Fontenay-aux-Roses, le 26 avril 2013

Avis/IRSN N° 2013-00159
Objet : Andra - Cigéo
Evolutions du projet Cigéo au stade - Jesq03 - depuis le Dossier 2009
Réf. Lettre ASN/CODEP-DRC-2013-015771 du 18 mars 2013

Démarche de sélection établie par l'Andra des scénarios de sûreté en exploitation

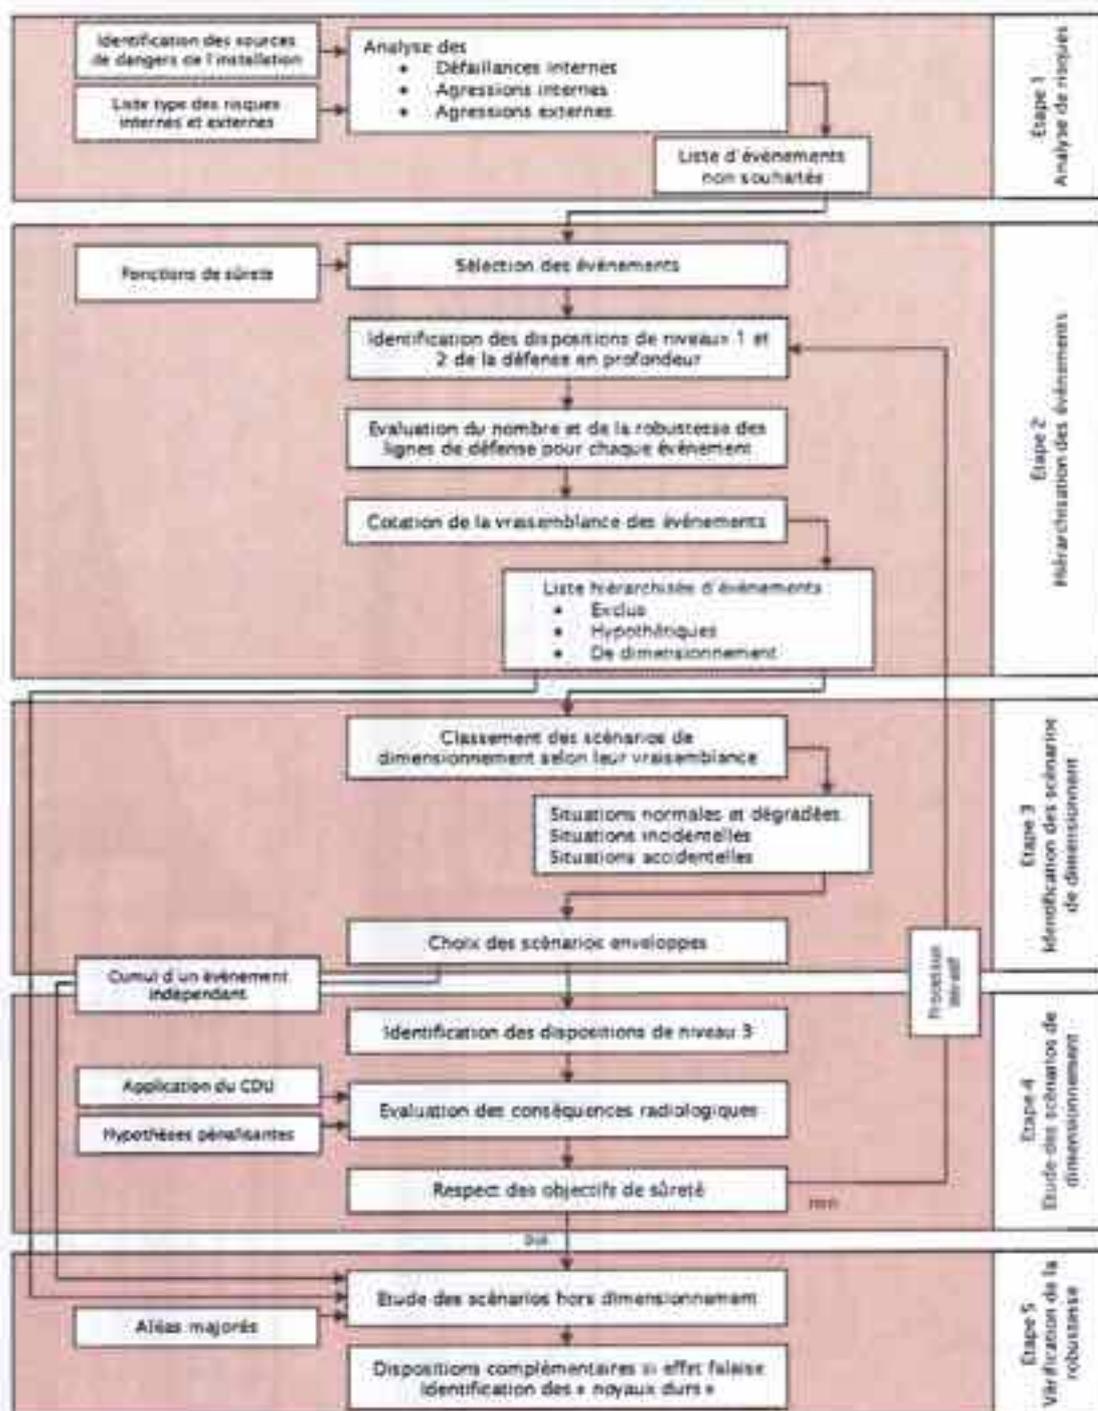
L'Andra présente une démarche de sélection des scénarios de sûreté en exploitation schématisée en annexe 1 au présent avis, dans le but de préciser les critères utilisés pour le dimensionnement de l'installation. L'initiation de cette démarche s'appuie sur une analyse des risques qui vise à identifier une - liste exhaustive des événements potentiels non souhaités pour l'installation -. Ceux-ci sont hiérarchisés selon leur vraisemblance, puis groupés en familles de situations (i) de fonctionnement normal et dégradé, (ii) incidentelles et accidentelles, (iii) hors dimensionnement et (iv) exclues.

Dans la démarche retenue par l'Andra, les deux premières familles de situations envisagées sont celles qui sont retenues pour le dimensionnement de l'installation (scénarios « de dimensionnement »). La troisième a, selon l'Andra, pour objectif « de vérifier la robustesse de l'installation et de compléter éventuellement les dispositions prises dans le cadre du dimensionnement pour, qu'en cas d'accidents graves mais rares, les conséquences soient limitées dans le temps et dans l'espace ». La dernière regroupe les scénarios non pris en compte pour concevoir l'installation, incluant notamment des scénarios physiquement impossibles (chute d'avions sur les installations souterraines...). Au stade du jalon « Jesq03 », l'Andra présente ainsi plusieurs scénarios relativement variés dans leurs événements initiateurs comme dans leurs effets, prenant en compte une série d'aggravants potentiels.

A ce stade, l'IRSN estime acceptable d'exclure d'ores et déjà des scénarios de toute évidence physiquement impossibles. Pour ce qui concerne les autres scénarios, l'IRSN constate tout d'abord que les critères de discrimination des scénarios « de dimensionnement » et « hors dimensionnement » ne sont pas clairement formalisés à ce stade dans la démarche de l'Andra, en dehors de leur vraisemblance. L'IRSN s'interroge notamment sur la justification du classement de certains scénarios dans l'une ou l'autre des catégories précitées : par exemple, l'Andra retient comme un scénario de dimensionnement un incendie mettant en jeu un colis de stockage MA-VL mais le considère comme « hors dimensionnement » pour deux colis, et « exclu » pour un nombre supérieur de colis. L'IRSN estime que la démarche développée est utile pour identifier des objectifs et exigences de sûreté à atteindre pour l'installation de stockage. A titre d'exemple, l'exclusion d'une situation où un nombre conséquent de colis serait concerné par un départ de feu semble un objectif pertinent à fixer pour la conception du stockage. La démarche retenue par l'Andra apparaît donc satisfaisante si elle est développée en ce sens. En revanche, l'IRSN estime qu'il est prématuré à ce stade de fixer ou d'exclure des situations à retenir pour le dimensionnement du stockage. Celles-ci doivent en effet être fondées sur une analyse plus détaillée des différents risques identifiés et des dispositions concrètes qui peuvent être mises en œuvre pour les maîtriser. En outre, l'IRSN appelle l'attention sur le fait que la mise en œuvre de la démarche d'« évaluation complémentaire de sûreté » (ECS) nécessitera de retenir pour la conception du stockage des situations redoutées, par nature peu probables, afin d'identifier des objectifs de maintien de fonctions essentielles de l'installation de stockage, et de dispositions de conception et d'exploitation permettant ce maintien (constitution le cas échéant d'un « noyau dur » de composants de l'installation).
